Avis sur la demande d'examen au cas par cas de la MS1

Avis	Date	Observations	Remarques
MRAE	18/07/2024	<p>« Considérant qu'au regard des éléments transmis par la personne publique responsable et des enjeux connus par la MRAE, la modification simplifiée n°1 du plan local d'urbanisme de la commune de Pontevès (83) n'est pas susceptible d'avoir des incidences notables sur l'environnement et sur la santé humaine au sens de l'annexe II de la directive 2001/42/CE du 27 juin 2001 relative à l'évaluation des incidences de certains plans et programmes sur l'environnement.</p> <p>Le projet de modification simplifiée n°1 du plan local d'urbanisme de la commune de Pontevès (83) ne nécessite pas d'évaluation environnementale.</p> <p>Conformément à l'article R.104-33 du Code de l'urbanisme, la commune de Pontevès rendra une décision en ce sens. »</p>	-
ARS	10/06/2024	<p>« L'autoévaluation précise que le gîte d'étape devra se raccorder au réseau d'eau potable, ce qui est satisfaisant. »</p> <p>« La localisation des périmètres de protection des captages servant à l'alimentation en eau potable aurait pu être ajoutés à l'autoévaluation. Les captages ne sont cependant pas impactés par la procédure.

Annexe 1 : Localisation de la cave coopérative par rapport à la zone agricole

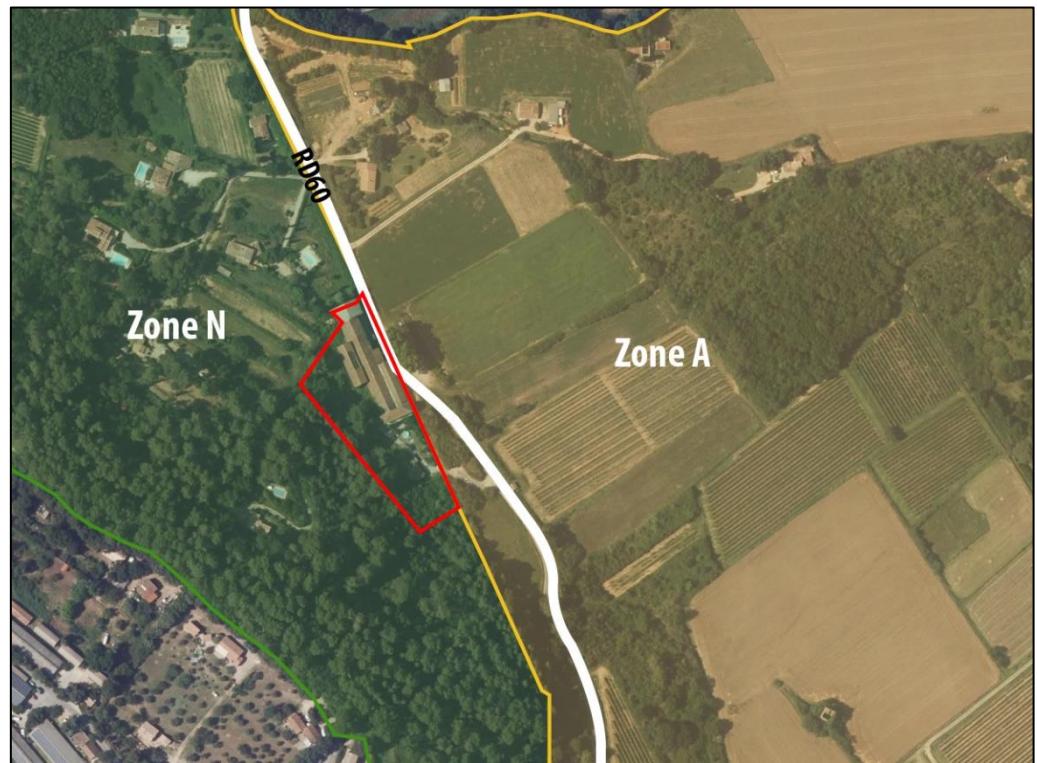
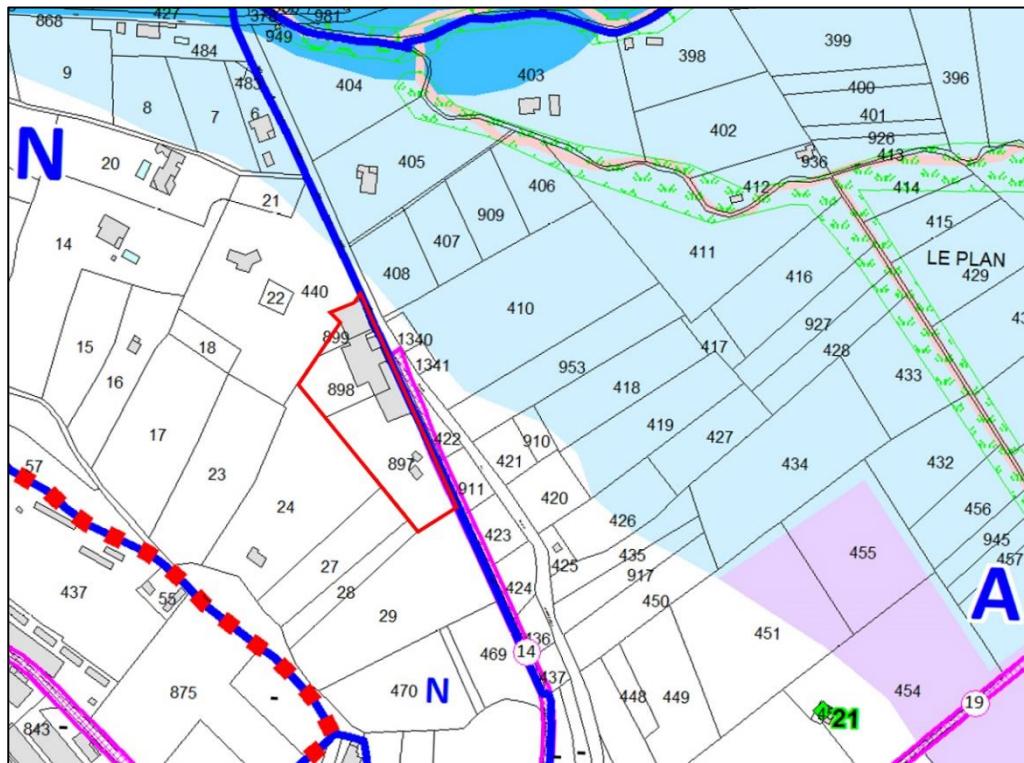
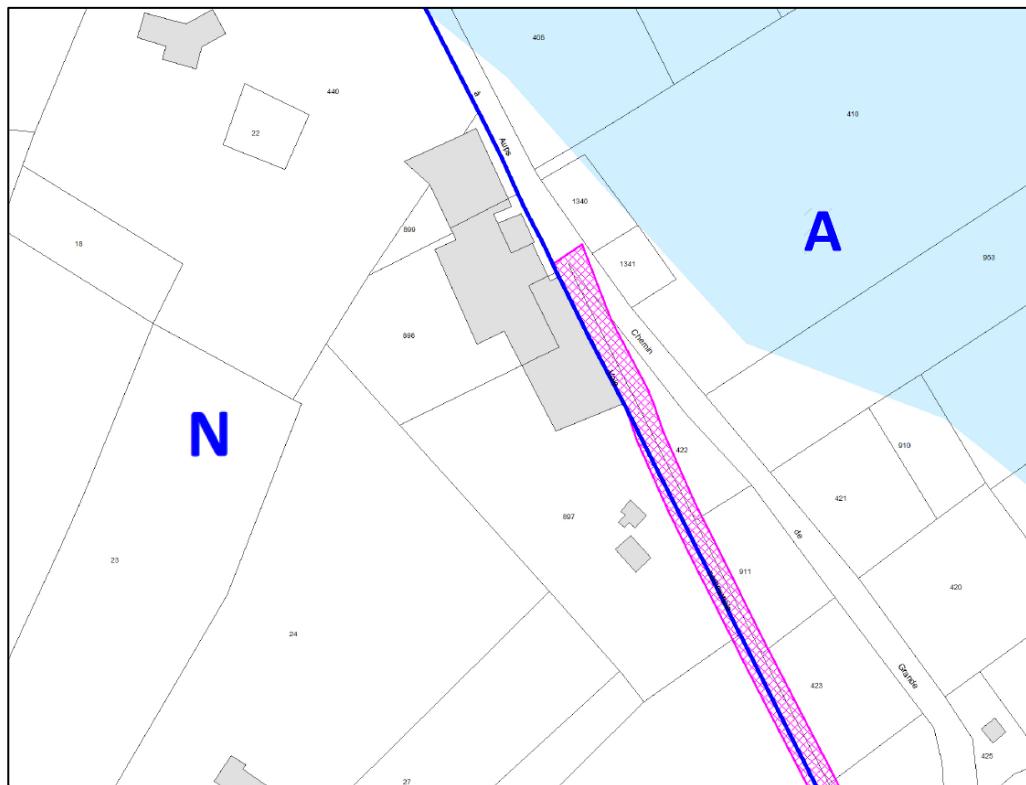
Avis / PPA	Date	Observations	Remarques
Mairie de Correns	30/05/2024	Pas d'observation à apporter.	-
Région PACA	31/05/2024	Indique qu'elle a saisi la Délégation Connaissance, Planification, Transversalité.	-
Chambre des Métiers et de l'Artisanat	12/06/2024	Avis favorable sans observation.	-
INAO	14/06/2024	Pas de remarque à formuler.	-
Chambre d'Agriculture de Var	17/06/2024	<p><u>Cave coopérative</u></p> <p>« <i>Etant donné le fait que l'ancienne cave coopérative n'a plus d'usage agricole, depuis plusieurs dizaines d'années, nous n'avons pas de remarque sur cette identification.</i></p> <p><i>Cependant, compte-tenu de la proximité de ce secteur d'accueil du public avec la zone agricole, une disposition visant à limiter les conflits d'usage entre le bâtiment et les parcelles agricoles avoisinantes est à introduire.</i></p> <p><i>Ainsi il est demandé de prévoir des mesures de protection physique en bordure de parcelles agricoles pour limiter tout conflit de voisinage. Ces mesures de protection doivent être positionnées dans la zone N et non sur les parcelles agricoles avoisinantes.</i></p> <p><i>Par mesure de protection est entendue haie anti-dérive implantée sur une zone minimum de 5 mètres. »</i></p>	<p>La cave coopérative n'est pas directement en contact avec la zone agricole / Voir annexe 1.</p> <p>Elle est classée en zone naturelle, comme le reste du secteur à l'Ouest de la RD60.</p> <p>Elle est séparée de la zone A par la RD60 et l'ancienne pesée. Par ailleurs, il existe un espace arboré sur le délaissé de la RD et un relief végétalisé (~4 m) entre la RD et la zone agricole, ce qui limite de fait les projections de pesticides.</p> <p>Au besoin, la notice de la MS1 pourra préciser qu'une haie anti-dérive pourra être prévue sur ce délaissé (parcelle 1341). / Voir annexe 2.</p>

Annexe 3 : Localisation des zones 2AU

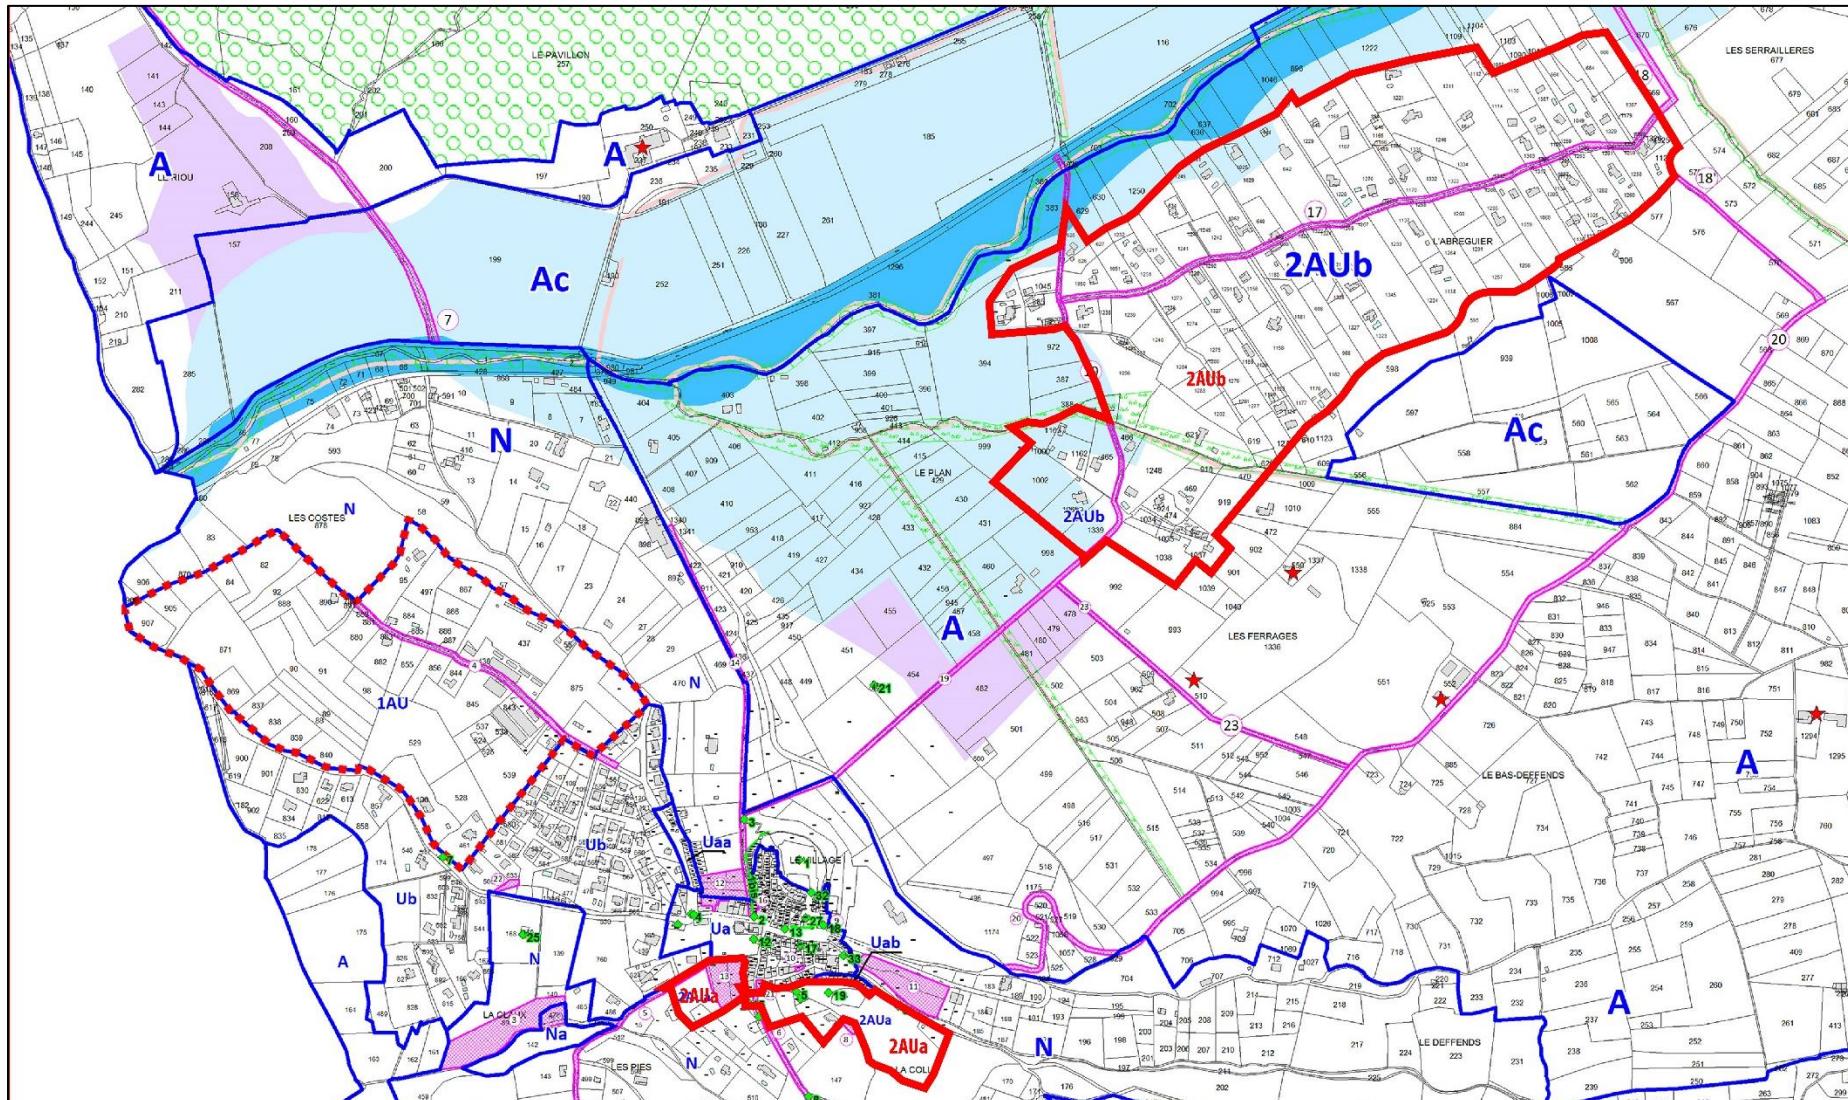
DDTM	15/07/2024	<p><u>Abris de jardin en zone 2AU</u></p> <p>« Le règlement du PLU autorise déjà les annexes (garage, pool house etc.), à l'exception des bassins des piscines, des constructions existantes régulièrement édifiées à destination d'habitation dans la limite de 80 m² d'emprise cumulée et sans excède 3,5 m de haut en tout point de la construction. »</p> <p>« Dans le cadre de la révision du PLU, un recours gracieux avait été formulé sur cette zone 2AUb, très excentrée par rapport au village, surdimensionnée, insuffisamment équipée et fortement mitée pour un reclassement en zone naturelle.</p> <p>La modification simplifiée risque d'entrainer un mitage des espaces libres de toute construction empêchant par la suite les projets d'aménagement justifiant le classement de ce secteur en zone 2AU.</p> <p>Il convient de supprimer cette disposition et de reclasser le secteur 2AUb en zone naturelle. »</p>	<p>Il existe une contradiction à l'article 2AU2 qui interdit dans un premier paragraphe les bassins des piscines (« sont autorisées les annexes, à l'exception des bassins des piscines ») et les autorise dans un second point (« les piscines sont autorisées si elles respectent les règles d'implantation édictées aux articles 6 et 7 de la zone »).</p> <p>Ce point pourra être corrigé. Le rapport de présentation indique que « des annexes et piscines pourront être édifiées sur les parcelles bâties » (page 176 du RP).</p> <p>Les zones 2AU sont localisées en périphérie Sud du village (2AUa) et au Nord Est au quartier de l'Abreuvoir (2AUb) / Voir annexe 3.</p> <p>Si les annexes sont autorisées, le règlement ne réglemente pas spécifiquement les abris de jardin.</p> <p>La Commune souhaite limiter la hauteur et l'emprise comme en zone 1AU.</p> <p>La procédure de modification simplifiée ne permet pas de reclasser la zone 2AUb en zone naturelle (réduction d'une zone à urbaniser).</p> <p>Par ailleurs, si ce secteur est reclassé en zone N, le règlement y autorise également les annexes des constructions d'habitation dans un rayon de 20m de la construction principale.</p>
